LICITACIÓN PUBLICA INTERNACIONAL ANDE Nº 1054/2014

SOLICITUD DE ACLARACIONES

1 – REACTANCIA EXTERNA PARA LÁMPARAS DE VAPOR DE SODIO DE ALTA PRESIÓN

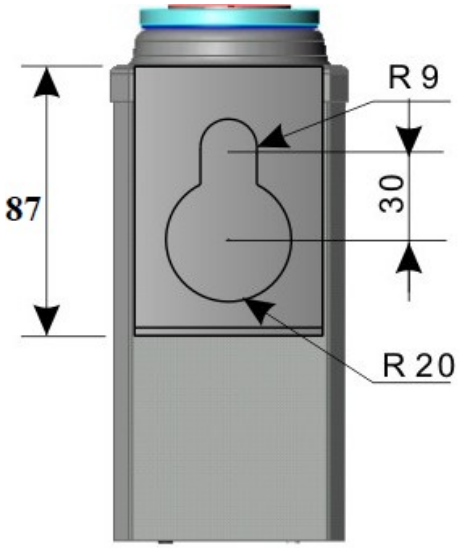
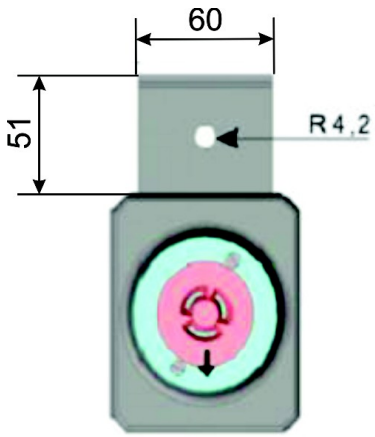
"4.3.6 – La reactancia debe poder ser fijada a la columna mediante un bulón, para lo cual debe contar con una asa perforada, como se indica en el deseño, figuras 1 y 2. Esta asa deberá estar unida a la envolvente mediante soldadura continua y debe soportar una fuerza igual a tres veces el peso de la reactancia sin deformarse."

Informamos que el balasto propuesto por nosotros posee una alza de fijación con 3 mm de espesor, según establecido en la Norma Brasileña NBR 13593.
En esa Norma NBR 13593 es mencionado que la reactancia debe soportar una fuerza igual a tres veces el peso de la reactancia sin deformarse.
Pero, la propuesta de nosotros es diferente del diseño y modelo solicitado por la ANDE, según Ítem 4.3.6, figura 2, de EETT ANDE nr. 07.61.06 – Rev. 1.
Así, presentamos abajo el sistema de fijación propuesto por Intral con informaciones em "mm".

Con eso, venimos solicitar la analice por parte de ANDE, en permitir a nosotros, ofertar ese sistema de fijación, según la norma NBR 13593, y que atiende a la exigencia de ANDE con respecto al soporte de fuerza igual a tres veces el peso de la reactancia, pero solo con la diferencia de la forma de fijación.
